ADFC Germering | Dr. Michael Sigmund | Zeusstr. 10b | 82110 Germering

Stellungnahme des ADFC Germering zum Bebauungsplan IG 23.1 - Kirchenschule, zwischen Augsburg- und Hörwegstraße

Abbildung 1 Schulstraßen

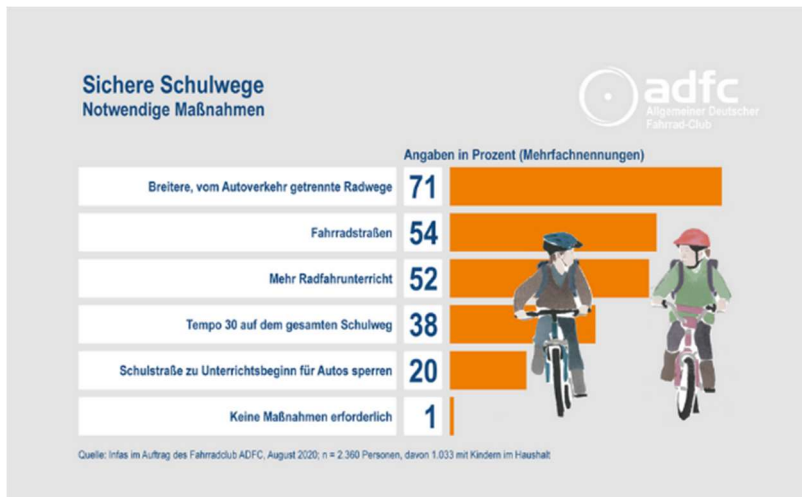
Wir möchten daher anregen, die Hörwegstraße zu einer Schulstraße zu deklarieren, die für den regulären KFZ-Verkehr zu den Zeiten zu denen viele Schulkinder unterwegs sind (z.B. 7:30 -8:00 und 12:30 – 13:00) gesperrt ist. Die Vorteile sind vielfältig belegt (siehe z.B. <https://www.zu-fuss-zur-schule.de/mitmachen/politischer-werden/schulstrassen>).

Elterntaxiverkehr wäre in dieser Zeit dann nur bis zur Richard-Wagner Straße bzw. bis zur Eugen-Pabst-Straße möglich.

Abbildung 2: Wo ist hier noch Platz für Radfahrer?

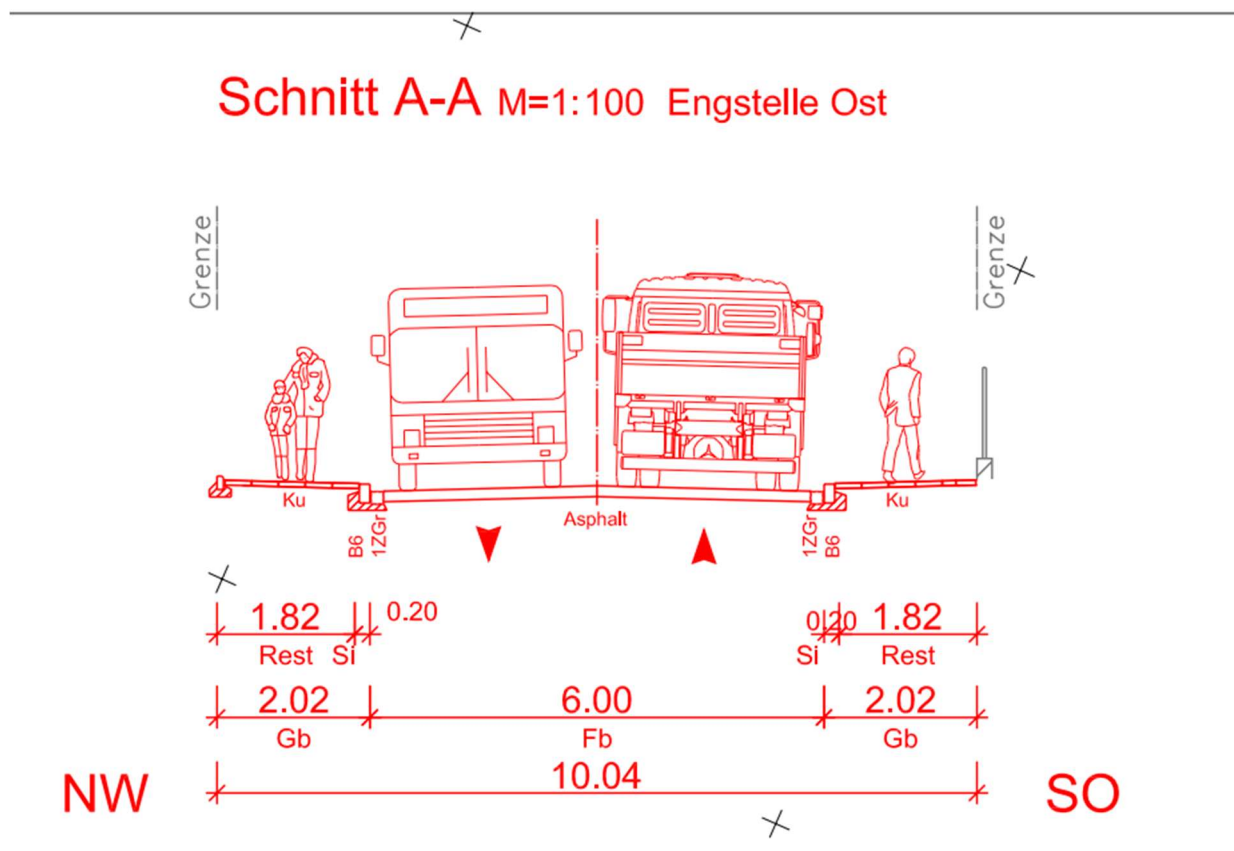
Die Idee in der Hörwegstraße im Bereich zwischen Richard-Wagner-Straße und Eugen-Pabst-Straße eine Einbahnstraße (nach Westen) einzurichten, erscheint unbedingt sinnvoll, da nur so genug Platz für Radfahrer auf der Fahrbahn verbleibt. Bei 6m Fahrbahnbreite bleibt im Falle von Gegenverkehr kein Platz für Radfahrer (siehe Abbildung 2). Die Einbahnstraße muss für den Radverkehr auch in Gegenrichtung freigegeben werden.

Abbildung 3 Nur Behindertenparkplätze am östlichen Ende der Kirchenstraße

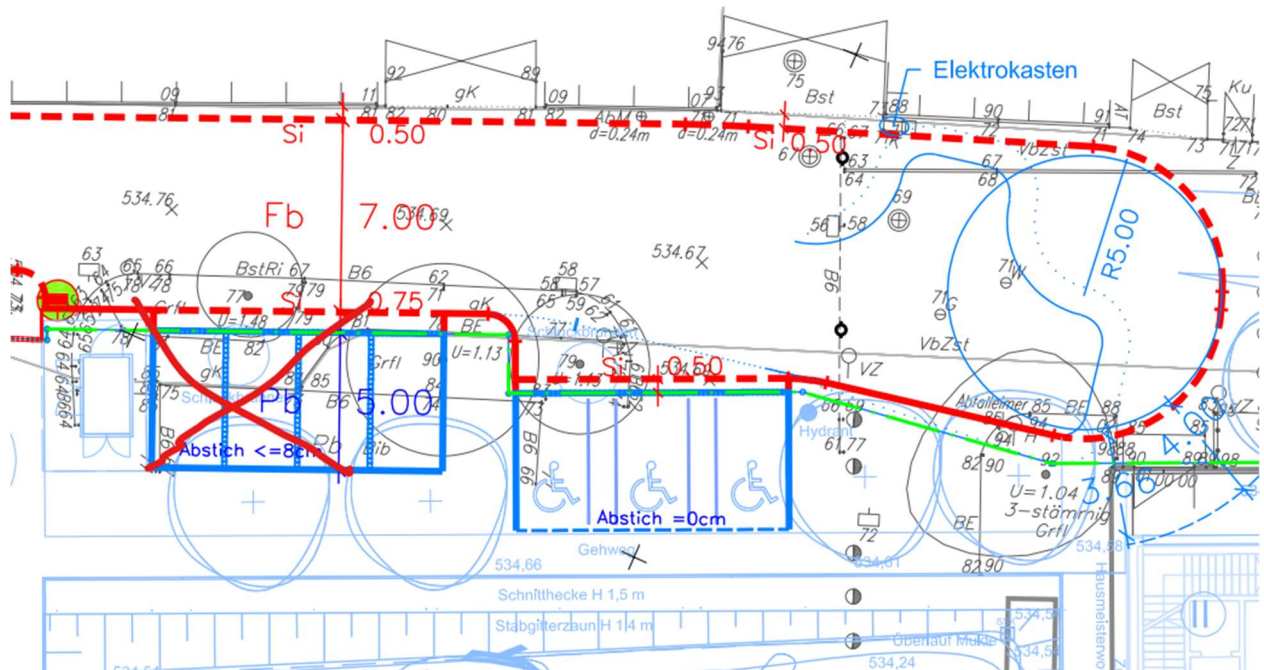
Die vorgesehenen Parkplätze am östlichen Ende der Kirchenstraße sollten - bis auf die Behindertenparkplätze – ganz entfallen. Falls diese Stellplätze wirklich notwendig sind, sollte eher die Tiefgarage am Nordeingang etwas größer angelegt werden (siehe Abbildung 3).

Abbildung 4 Wegfall der markierten Stellplätze in der Kirchenstraße

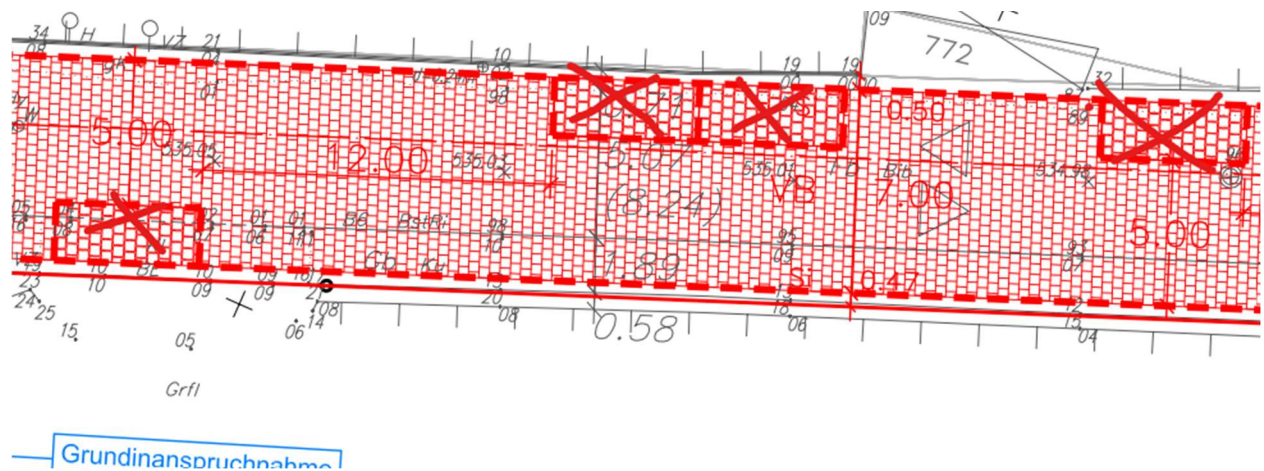
Die markierten Stellplätze in der Kirchenstraße sind nicht notwendig – statt dessen sollte es einen breiten Fußweg geben (siehe Abbildung 4).

Abbildung 5 Notwendige Infrastruktur für den Radverkehr nördlich und südlich der Augsburger Straße, Querungshilfe

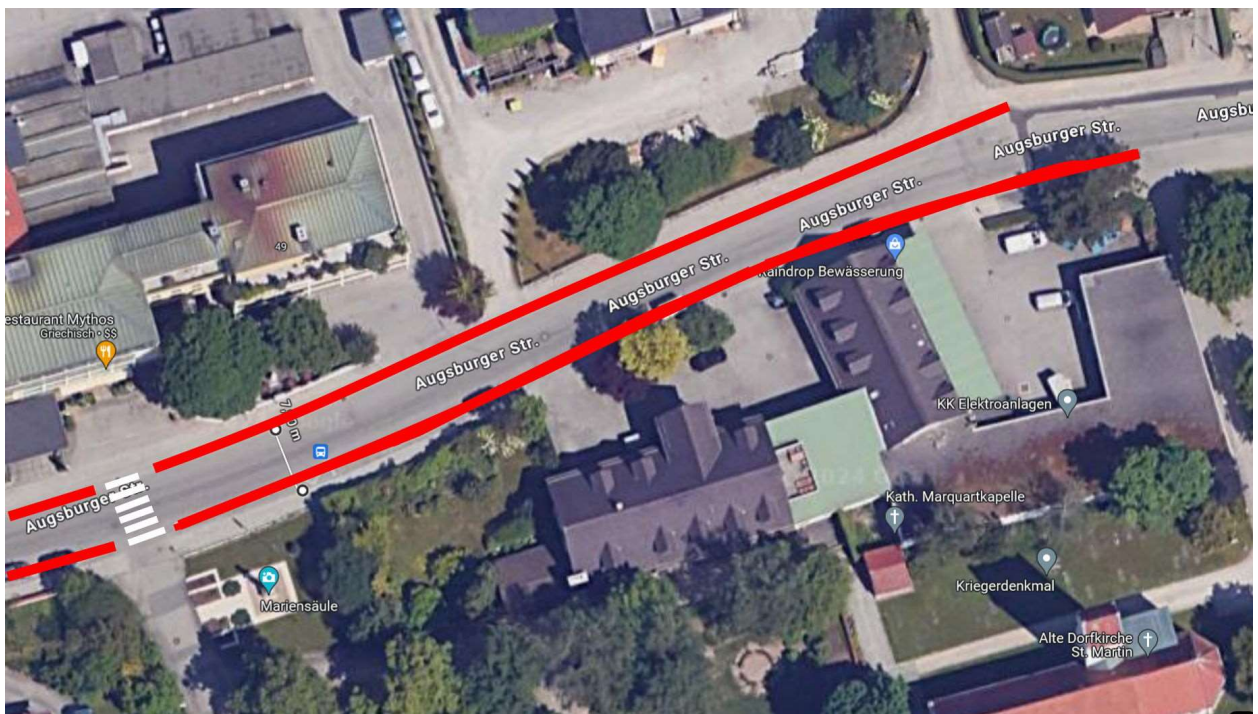
Die Augsburger Straße ist für den Radverkehr zu ertüchtigen. Wie dies im Einzelnen verwirklicht werden kann, ist in einem eigenen Projekt zu definieren. Der derzeitige Zustand ist jedenfalls ungenügend, um dem zukünftigen schulischen nichtmotorisierten Verkehr gerecht zu werden.

Auf der Höhe des nördlichen Schulausgangs ist eine zusätzliche Querungshilfe über die Augsburger Straße vorzusehen. Die Lage der Bushaltestelle ist entsprechend zu verlegen (siehe Abbildung 5).
